DODATEK č. 9
ke Smlouvě o dílo ze dne 11. 10. 2018
(dále jen „**Dodatek**“)

se níže uvedeného dne, měsíce a roku dohodly, že tímto Dodatkem se mění a doplňuje Smlouva o dílo, uzavřená mezi smluvními stranami dne 11. 10. 2018, ve znění jejího dodatku č. 1 ze dne 8. 1. 2019, dodatku č. 2 ze dne 29. 3. 2019, dodatku č. 3 ze dne 24. 4. 2019, dodatku č. 4 ze dne 26. 6. 2019, dodatku č. 5 ze dne 12. 11. 2019, dodatku č. 6 ze dne 28. 1. 2020, dodatku č. 7 ze dne 30. 4. 2020, dodatku č. 8 ze dne 28. 5. 2020 (dále jen „**Smlouva**“), jejímž předmětem je zhotovení stavby s názvem „Pavilon tropického zemědělství“ (dále jen „**Stavba**“).

Datum předložení změny:	10.02.2020	ZL č.	038		
Zhotovitel:	Společnost GEOSAN + ZLÍNSTAV				
Objednatel:	Česká zemědělská univerzita v Praze				
Projektant:	CHVÁLEK ATELIÉR s.r.o.				
TDS:	Gleeds Česká republika a.s.				
Smlouva o Dílo (SoD) č.:	SML/9901/0295/18				
Ze dne:	11.10.2018				
Projekt registrační číslo:	CZ.02.2.67/0.0/0.0/16_016/0002514				
Stavba:	Pavilon tropického zemědělství				
Objekt:	SO 02 Novostavba pavilonu FTZ				
Název změny:	Nástavba pro VZT				
Odůvodnění a popis změny a identifikace původce změny:					
Provedení nástavby z PORFIXU p

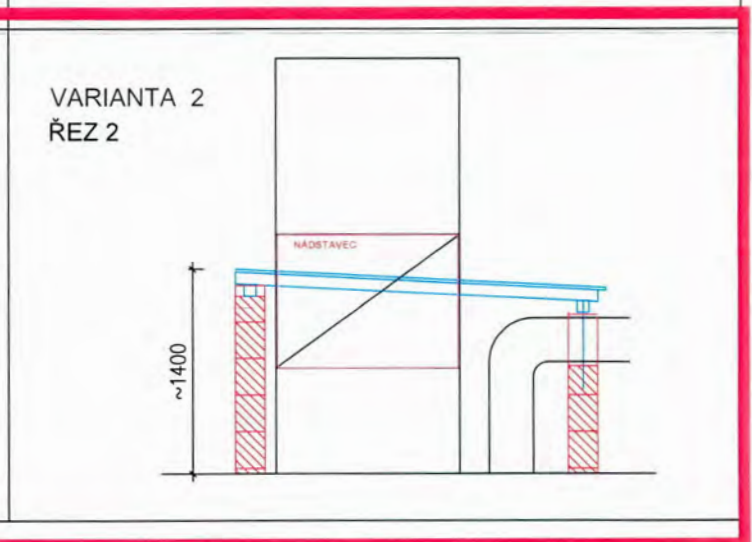
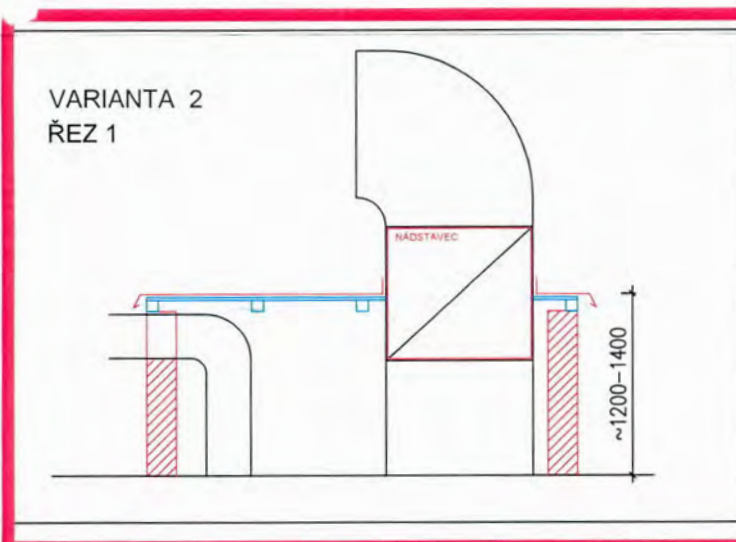
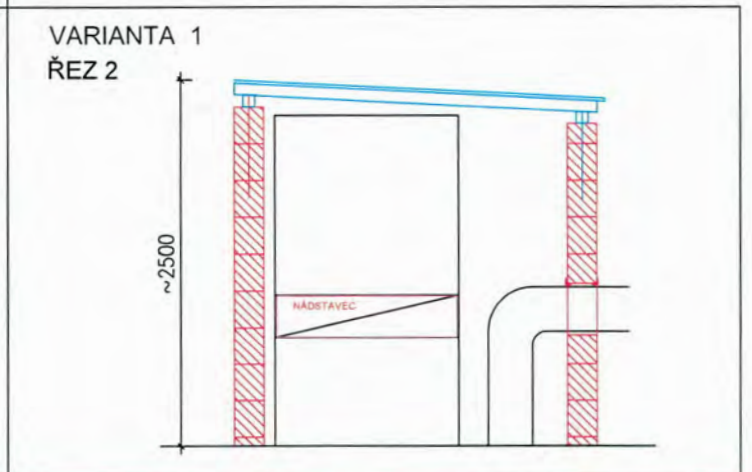
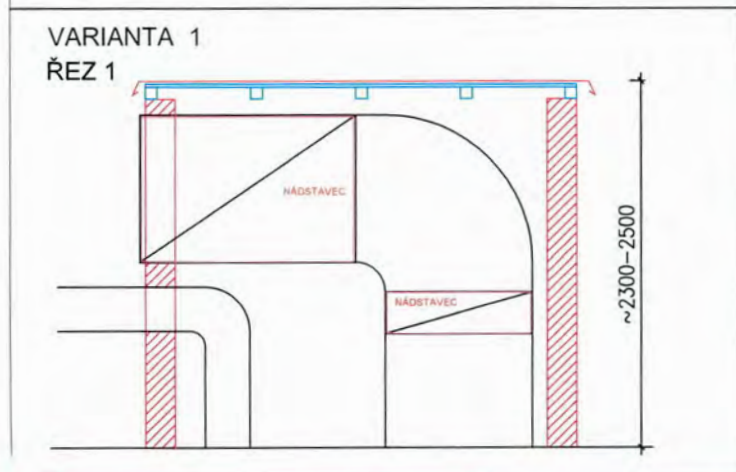
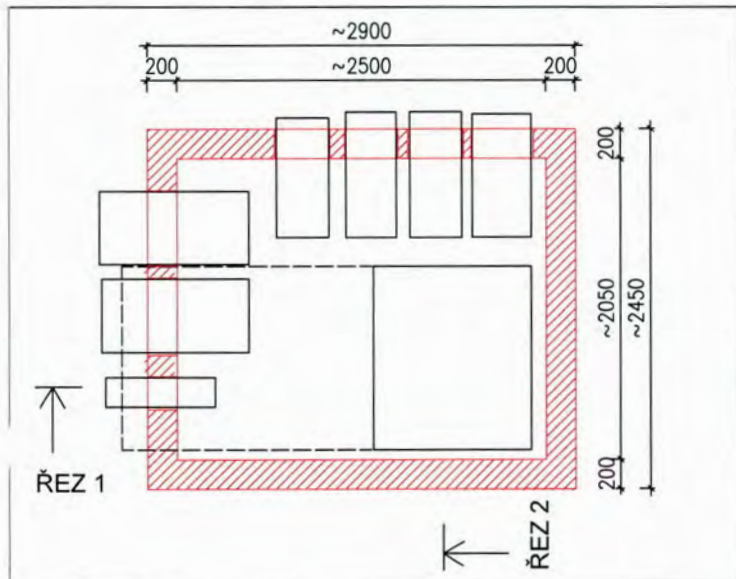
Datum předložení změny:	10.02.2020	ZL č.	038
Zhotovitel:	Společnost GEOSAN + ZLINSTAV		
Objednatel:	Česká zemědělská univerzita v Praze		
Projektant:	CHVÁLEK ATELIÉR s.r.o.		
TDS:	Gleeds Česká republika a.s.		
Vyřádění dodavatele/vliv na termín:			
Bez vlivu na termín.			
Dne: 10. 2. 2020	za dodavatele:	Martin Kramoliš	Podpis: 
Vyřádění TDS:			
Dne: 10. 2. 2020	za TDS:	Vladislav Vondra	Podpis: 
Vyřádění projektanta/ vliv na PD:			
Dne: 10. 2. 2020	za projektanta:	Petr Strakoš	Podpis: 
Vyřádění objednatele:			
Dne: 10. 2. 2020	za objednatele:	Tomáš Fibir	Podpis: 
ZÁVĚR:			
Tyto změny nemají vliv na HMG stavby. Cena stavby byla zvýšena o 51 396,82 Kč. Jedná se o změnu závazku ze smlouvy na veřejnou zakázku dle § 222 odst. 4 ZZVZ.			
Tento Změnový list stavby je podkladem pro uzavření dodatku ke Smlouvě. Nedílnou součástí ZL jsou přílohy obsahující všechny doklady, které zdůvodňují oprávněnost změnového listu, včetně ocenění změn.

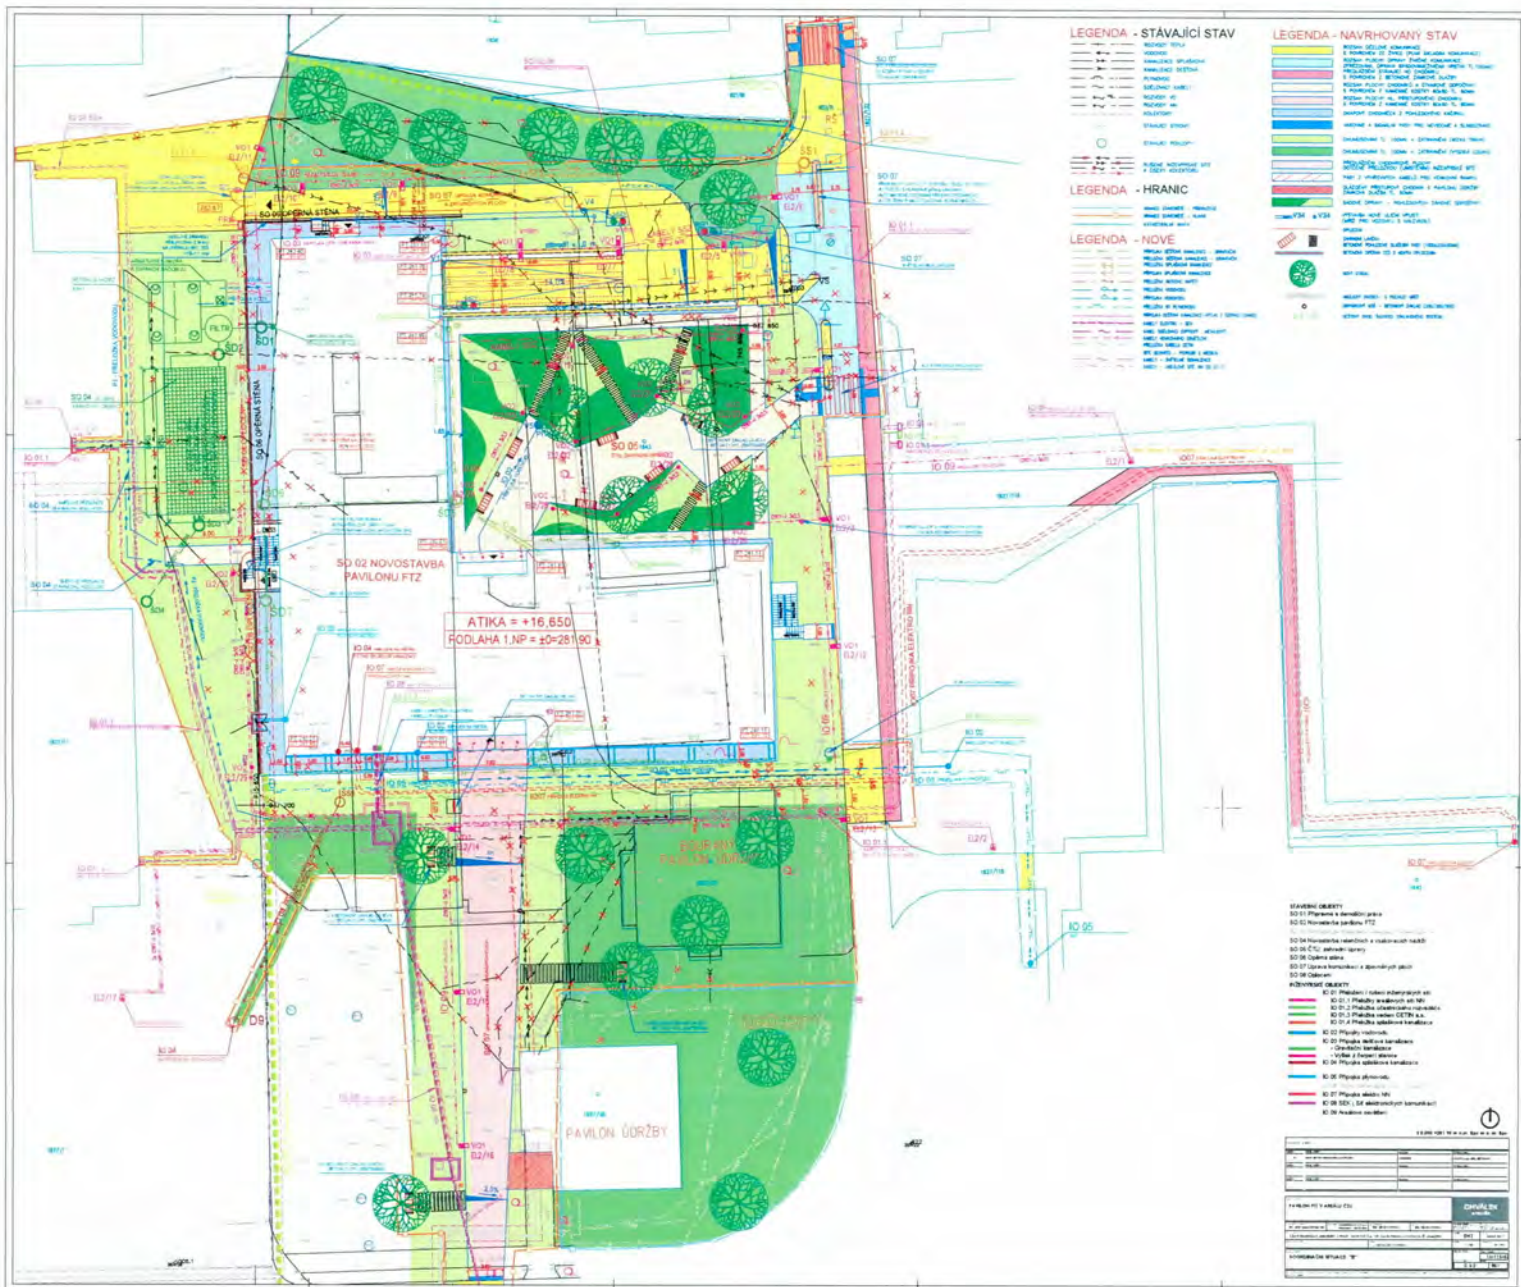
Datum předložení změny:	10.02.2020	ZL č.	043	
Zhotovitel:	Společnost GEOSAN + ZLÍNSTAV			
Objednatel:	Česká zemědělská univerzita v Praze			
Projektant:	CHVÁLEK ATELIÉR s.r.o.			
TDS:	Gleeds Česká republika a.s.			
Smlouva o Dílo (SoD) č.:	SML/9901/0295/18			
Ze dne:	11.10.2018			
Projekt registrační číslo:	CZ.02.2.67/0.0/0.0/16_016/0002514			
Stavba:	Pavilon tropického zemědělství			
Objekt:	IO 09 Areálové osvětlení			
Název změny:	Změna řešení veřejného osvětlení			
Odůvodnění a popis změny a identifikace původce změny:				
Na základě požadavku investora stavby proběhl ze strany zhotovitele stavby přepočít intenzity osvětlení na vyzorkovaný typ svítidel veřejného osvětlení podle standartu ČZU a umožnil změnu sloupů na parková svítidla. Změna se týká pouze osvětlení chodníku, osvětlení komunikací zůstává. Viz zápis z kontrolního dne bod 58/4.1.				
Nové řešení:				
Nové řešení v rámci situace veřejného osvětlení bylo navrženo 13 ks parkových svítidel a 17 ks stožárových pouličních lamp. Umístění dle nové situace veřejného osvětlení.

Původní řešení v PD:				
V rámci stavby FTZ bude místní obslužná komunikace k podzemnímu parkovišti osvětlena venkovním osvětlením. Na oba vstupy do SO02 navazují chodníky, které budou rovněž osvětleny venkovním osvětlením. V okolním prostranství je stávající venkovní osvětlení, které bude beze změny.				
Změna má vliv do následujících profesí (oblast projektové dokumentace)				
IO09 Areálové osvětlení, SO07 Úprava komunikací a zpevněných ploch, SO05 Zahrádní úpravy				
Dílčí cenový dopad				
	MJ	Výměra	Jedn. Cena Kč	Cena (bez DPH)
Odpočet:	kpl	1	-1 221 203,79	-1 221 203,79
Přípočet:	kpl	1	1 196 249,10	1 196 249,10
viz příložený položkový rozpočet o počtu ...stran	celkem		-24 954,69	-24 954,69
CELKEM Kč (bez DPH):				
Procentuální podíl méněprací ZL k celkové ceně stavby				-0,33%
Procentuální podíl víceprací ZL k celkové ceně stavby				0,32%
Procentuální podíl všech prací ZL k celkové ceně stavby				0,65%

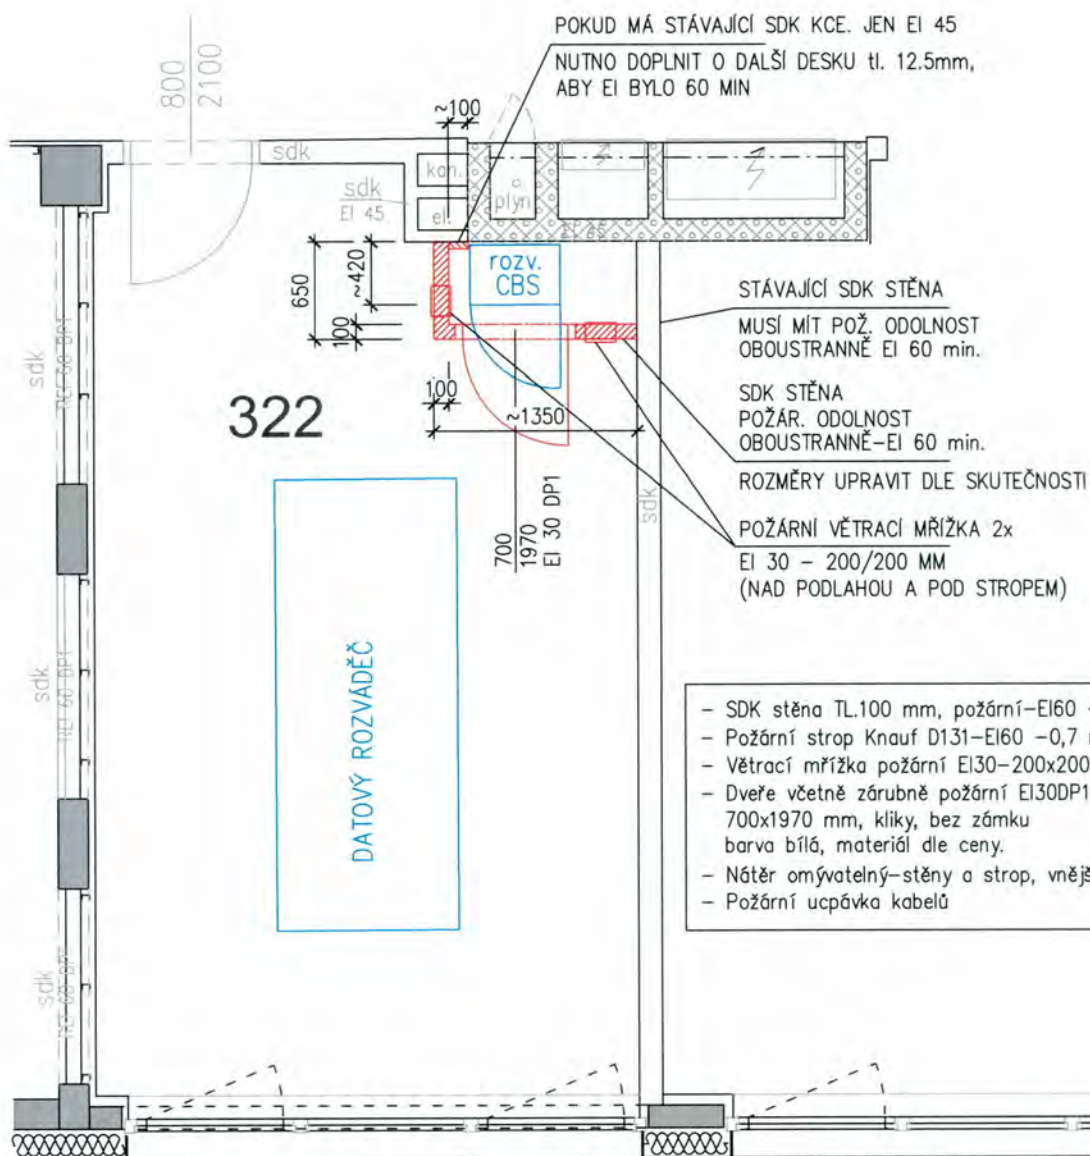
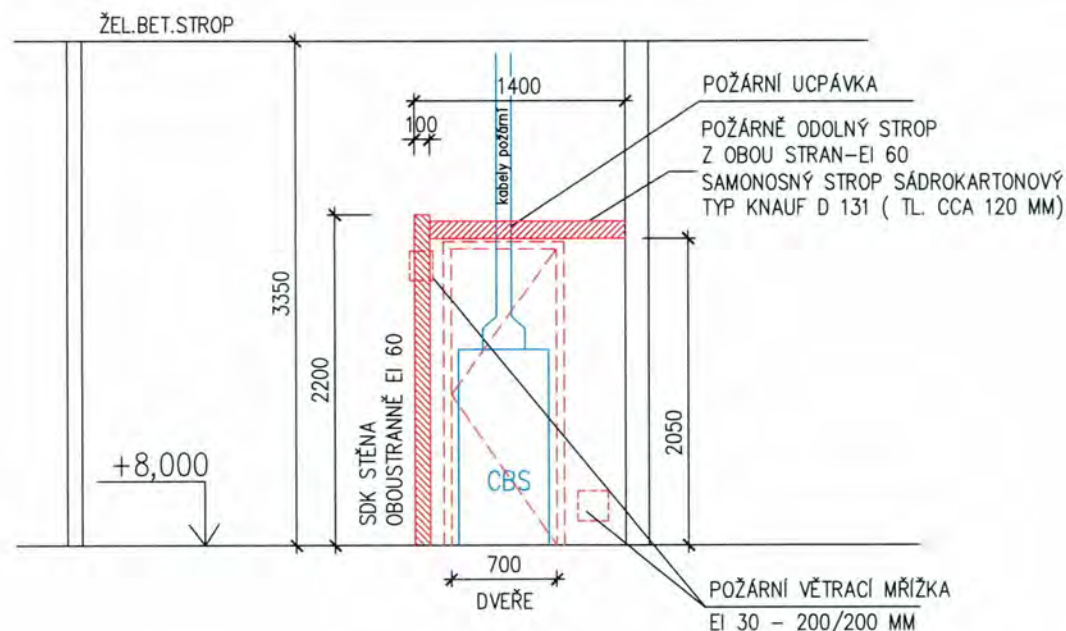
Datum předložení změny:	24.02.2020	ZL č.	049	
Zhotovitel:	Společnost GEOSAN + ZLÍNSTAV			
Objednatel:	Česká zemědělská univerzita v Praze			
Projektant:	CHVÁLEK ATELIÉR s.r.o.			
TDS:	Gleeds Česká republika a.s.			
Smlouva o Dílo (SoD) č.:	SML/9901/0295/18			
Ze dne:	11.10.2018			
Projekt registrační číslo:	CZ.02.2.67/0.0/0.0/16_016/0002514			
Stavba:	Pavilon tropického zemědělství			
Objekt:	SO 02 - Novostavba pavilonu FTZ			
Název změny:	PBR - místnost č.322			
Odůvodnění a popis změny a identifikace původce změny:				
Na základě požadavku Objednatatele Projektant vypracoval úpravu v místnosti č.322 - serverovna - z důvodu zabezpečení a ochrany dat důležitých pro provoz objektu				
Nové řešení:				
Vestavek v serverovně ve třetím patře - oddělení a uzavření rozvaděče CBS sádkartonovou příčkou EI 60 od okolního prostoru, strop SDK EI60, dveře požární EI30 DP1. Uzavřená místnost pro rozvaděč CBS bude přirozeně odvětrávána přes dvě požární větrací mřížky s PO EI30.

Príloha č.2 Pohľad na oplocení - JH

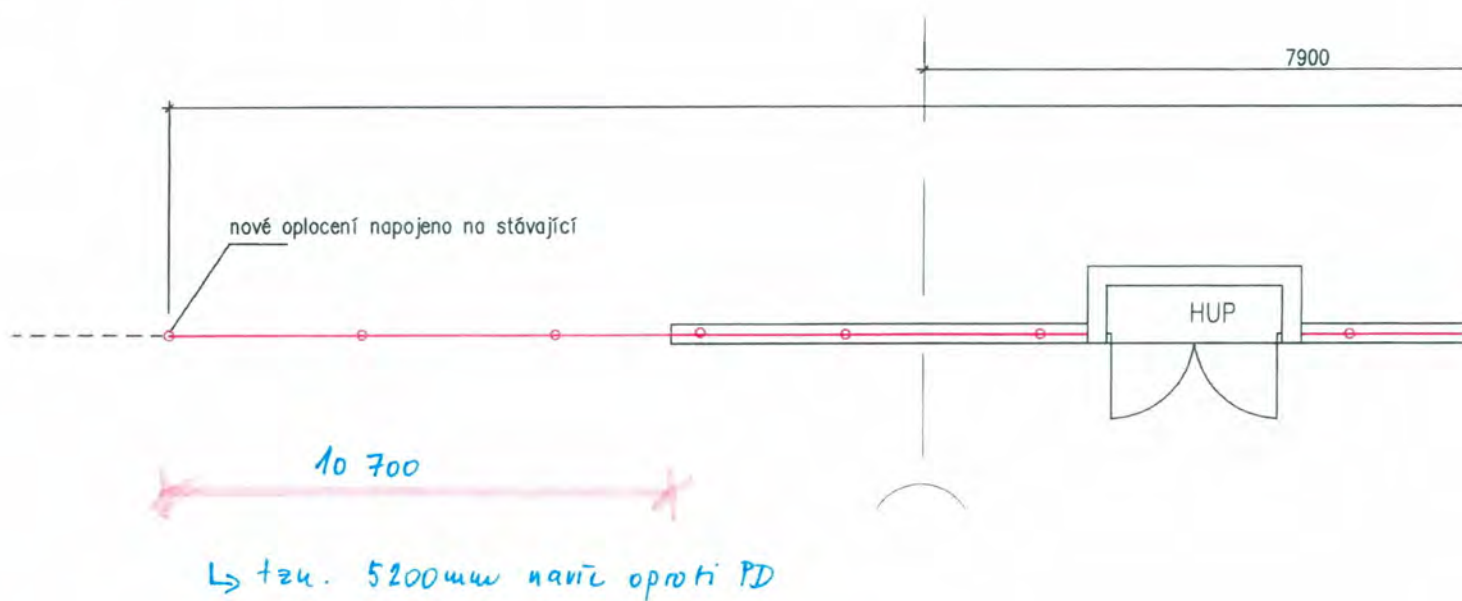
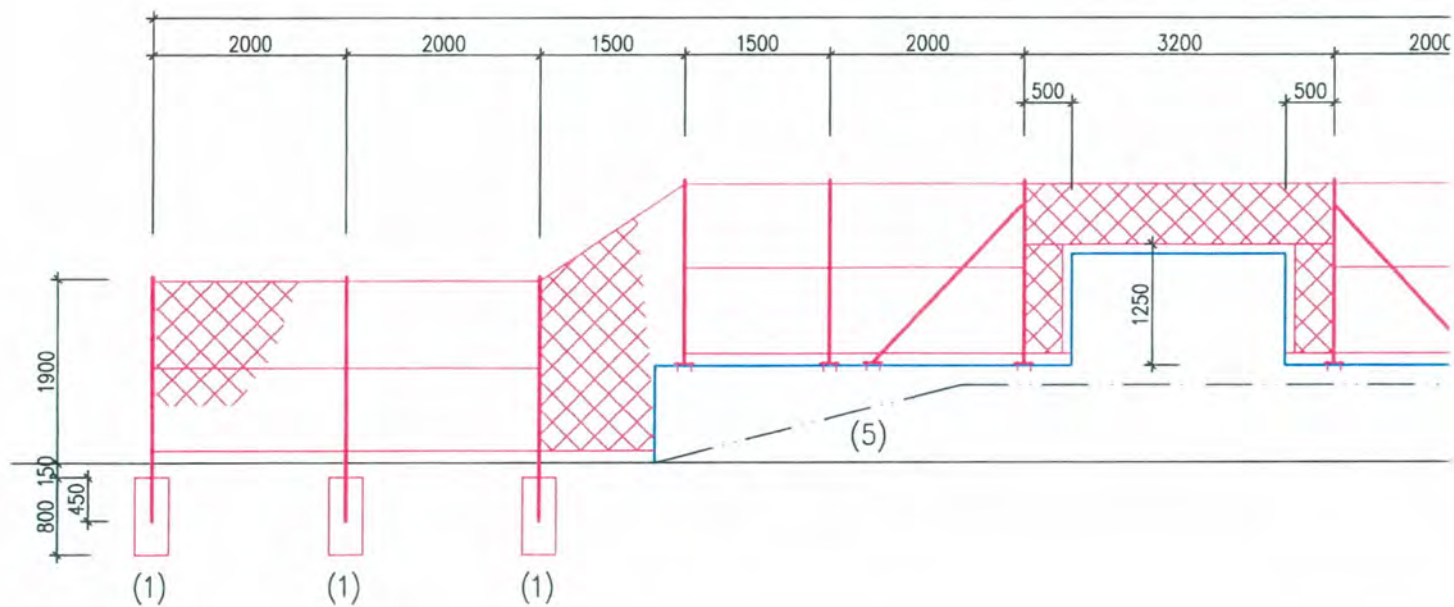
Datum předložení změny:	15.04.2020	ZL č.	057	
Zhotovitel:	Společnost GEOSAN + ZLÍNSTAV			
Objednatel:	Česká zemědělská univerzita v Praze			
Projektant:	CHVÁLEK ATELIÉR s.r.o.			
TDS:	Gleeds Česká republika a.s.			
Smlouva o Dílo (SoD) č.:	SML/9901/0295/18			
Ze dne:	11.10.2018			
Projekt registrační číslo:	CZ.02.2.67/0.0/0.0/16_016/0002514			
Stavba:	Pavilon tropického zemědělství			
Objekt:	SO 02 - Novostavba pavilonu FTZ			
Název změny:	Doplnění chybějících ventilů dif. tlaku			
Odůvodnění a popis změny a identifikace původce změny:				
PD (výkresová část) deklaruje 11ks ventilů dif. tlaku, ale výkaz výměr tyto položky neobsahuje.				
Nové řešení:				
Původní řešení dle PD, absence položek ve VV				
Původní řešení v PD:				
Původní řešení dle PD, absence položek ve VV				
Změna má vliv do následujících profesí (oblast projektové dokumentace)				
Nemá.				
Dílčí cenový dopad				
	MJ	Výměra	Jedn. Cena Kč	Cena (bez DPH)

Příloha č.3 Pohled na oplocení - SEVER

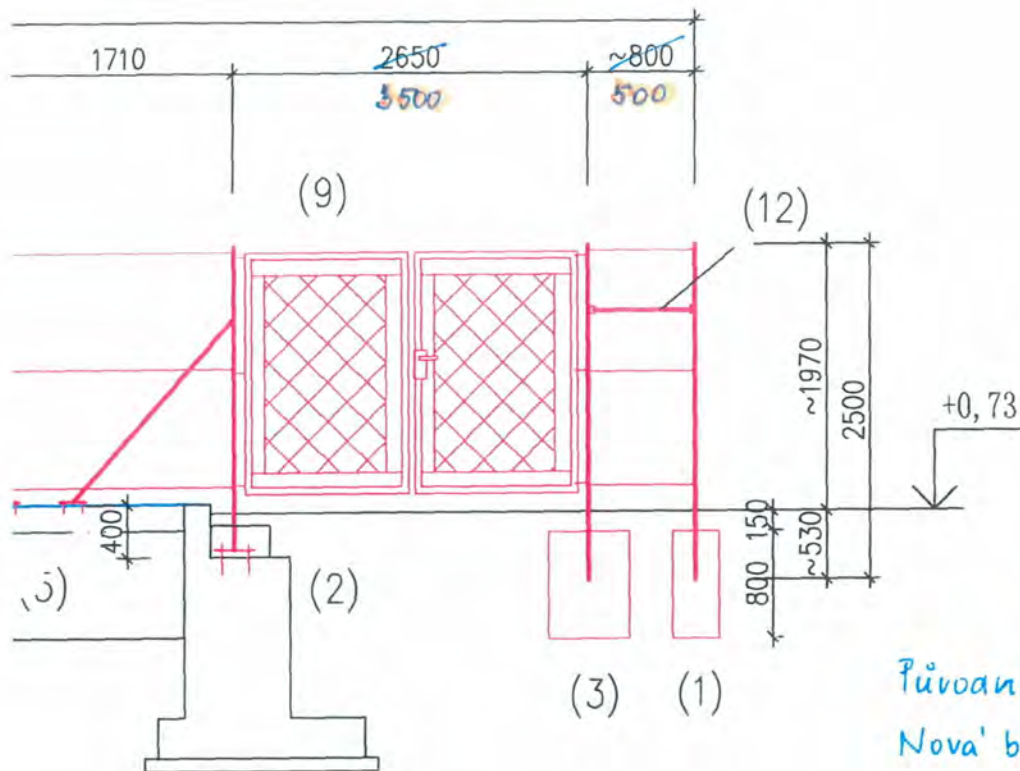
Původní brána š. 2650mm
 Nová brána š. 3500mm

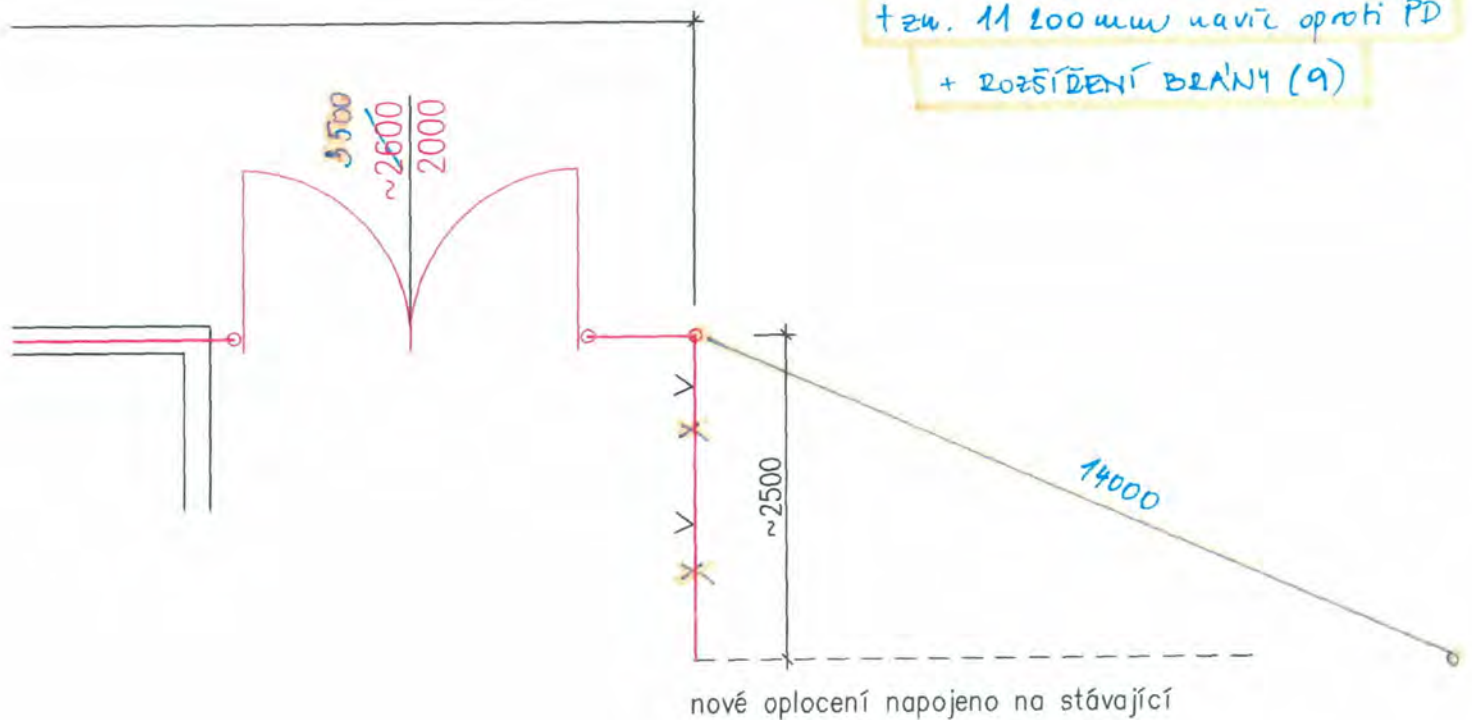
Původní délka oplocení

$$800 + 2500 = 3300 \text{ mm}$$
